Neubau der Bundesautobahn\* A 66 Frankfurt am Main – Hanau, Teilabschnitt Tunnel Riederwald  
 Neubau der Landesstraße / Kreisstraße\* einschl. AD Erlenbruch und AS Borsigallee

### 3. Deckblatt zur Planänderung

## Planänderung Tunnel einschließlich AD Erlenbruch, Obere Ebene und Lärmschutz

### Unterlage 13.01 Wassertechnische Untersuchung - Ergänzung zum Erläuterungsbericht -

Abbildung 2: Regenrückhaltebecken 2 Westportal – Schnitt A-A

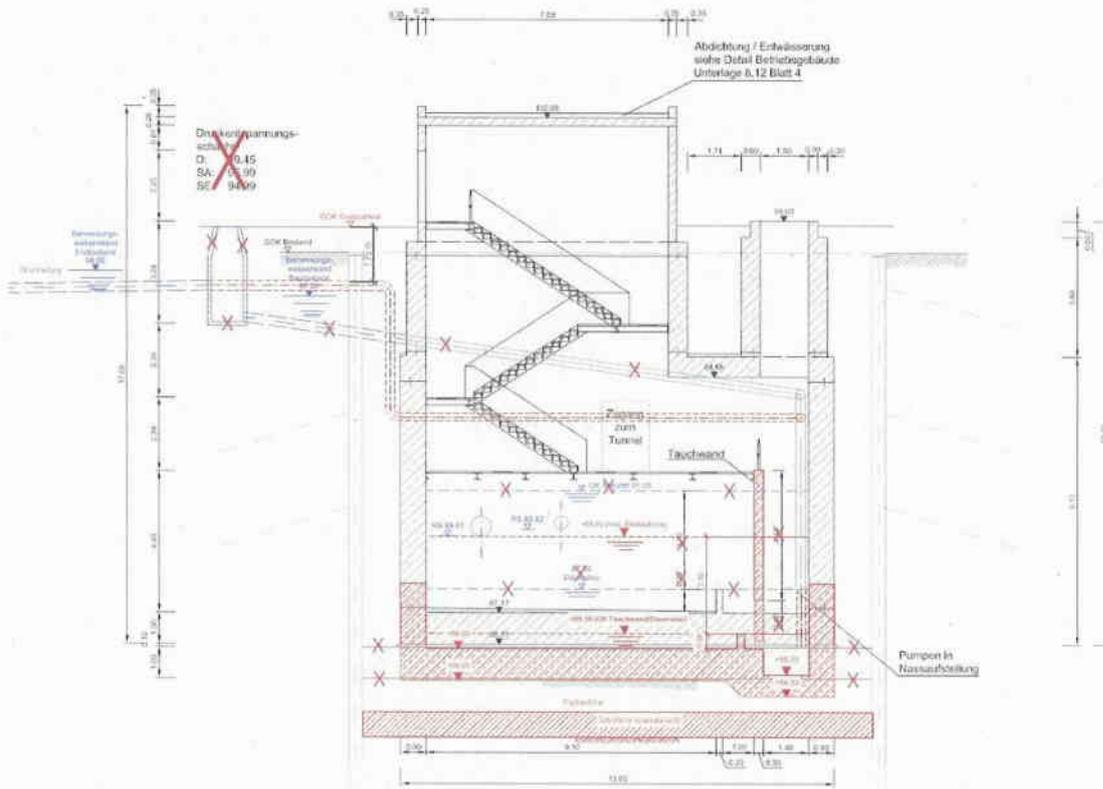
Um das erforderliche Volumen des RRB 2 am Westportal von 186 m<sup>3</sup> unterhalb der Zulaufkanäle sicherstellen zu können, wird das Becken konstruktiv um 1,00 m in die Tiefe vergrößert (siehe Abbildung 2) und um 0,50 m verbreitert (siehe Abbildung 3). Aus Gründen der Auftriebssicherheit muss die nördliche Beckenwand eine Stärke von 1,00 m aufweisen. Insgesamt ergibt eine Verbreiterung des Regenrückhaltebeckens um 0,70 m.

Zur Gewährleistung des Grundwasserflusses wird um das Regenrückhaltebecken ein 1,00 m starker Flächenfilter realisiert. Lediglich im Bereich des Pumpensumpfes unterhalb des Beckens wird der Flächenfilter auf einer Breite von 3,50 m auf 0,50 m eingeeengt. Insgesamt ergeben sich durch die Realisierung des Flächenfilters keine Beeinträchtigungen für den Grundwasserfluss (vgl. U 22 Stellungnahme BGI Beurteilung Anpassungen RRB 2 und RRB 4).

Abbildung 4: Regenrückhaltebecken 4 Ostportal – Schnitt B-B

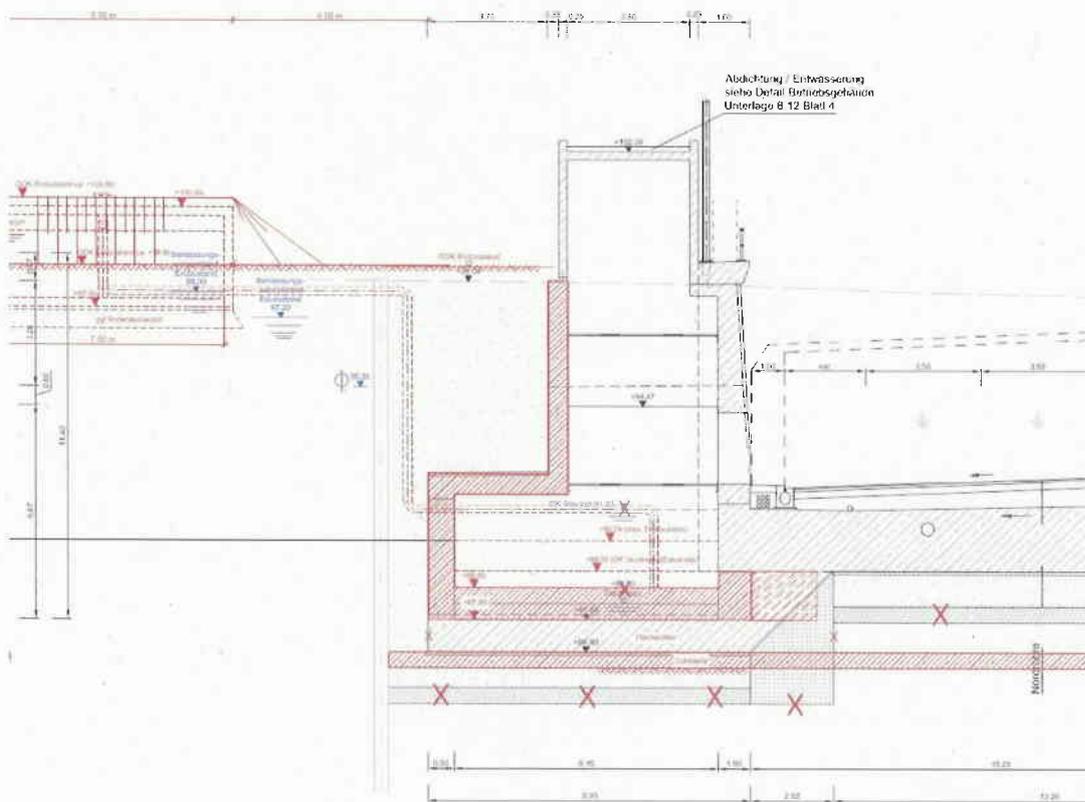
Aus konstruktiven Gründen ist die Vergrößerung des RRB 4 auf ein Rückhaltevolumen von 318 m<sup>3</sup> unterhalb des Zulaufs in die Tiefe nicht möglich. Es wurde daher ein zweites oberirdisches Rückhaltebecken (RRB 4<sub>Hoch</sub>) geplant, welches durch das tiefliegende RRB (Pumpenbecken) gespeist wird. Die Größe des tiefliegenden Beckens RRB 4<sub>Tief</sub> ist auf 88 m<sup>3</sup> begrenzt. Vom oberirdischen Regenrückhaltebecken wird das Regenwasser mit einem Drosselabfluss von 80 l/s in die Sammelleitung DN 600 Richtung Nordsammler geleitet. Dies entspricht den abgestimmten Einleitmengen gem. Planänderungsverfahren.

Insgesamt verringert sich das Volumen des RRB 4<sub>Tief</sub> im Vergleich zur bisherigen Planung um 1,00 m in der Tiefe (vgl. Abbildung 4). Der geplante Flächenfilter seitlich und unterhalb des Beckens sorgt für einen ungehinderten Grundwasserfluss.

Abbildung 5: Regenrückhaltebecken 4 Ostportal – Horizontalschnitt in Tunnelebene

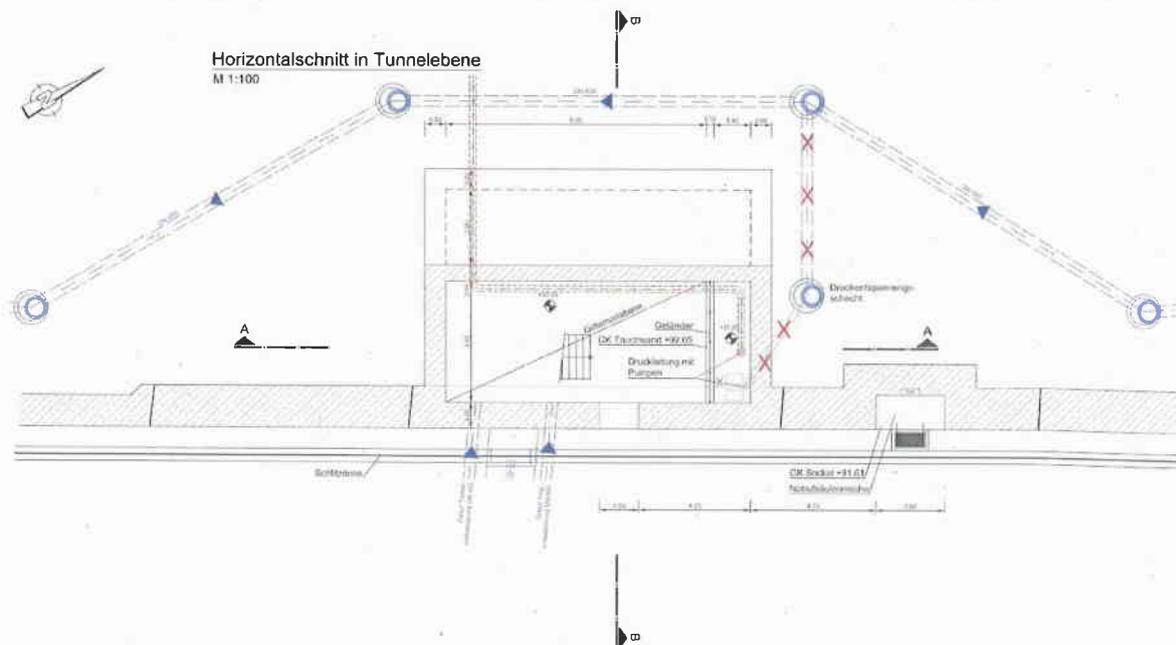
Das nach DWA-A 117 ermittelte Volumen des RRB 4<sub>Hoch</sub> ist von der Pumpenleistung des tiefliegenden Beckens abhängig. In der Vorbemessung wurde ein Volumen ca. 315 m<sup>3</sup> angesetzt.
